Instrução de montagem da bomba do líquido de refrigeração WPS3025 para BMW 135i, 335i, 535i, 640, 740i a partir do ano de modelo 2007

Fig. 1

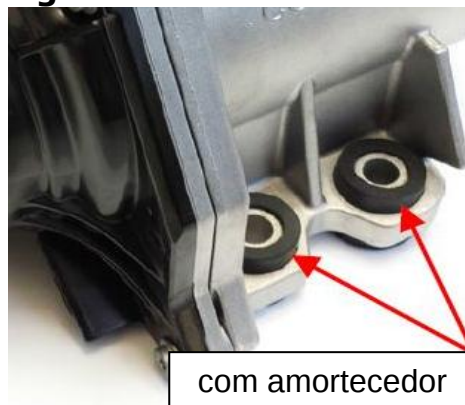
A bomba do líquido de refrigeração elétrica desmontada pode ter casquilhos silenciadores pré-montados nos 3 pontos de aparafusamento (Fig. 1). Estes não existem na nova bomba do líquido de refrigeração WPS3025. Os parafusos de fixação antigos são inadequados.

Os parafusos de alumínio desmontados (M8x36) não podem ser reutilizados, tendo de ser substituídos pelos parafusos de aço mais curtos (M8x26).
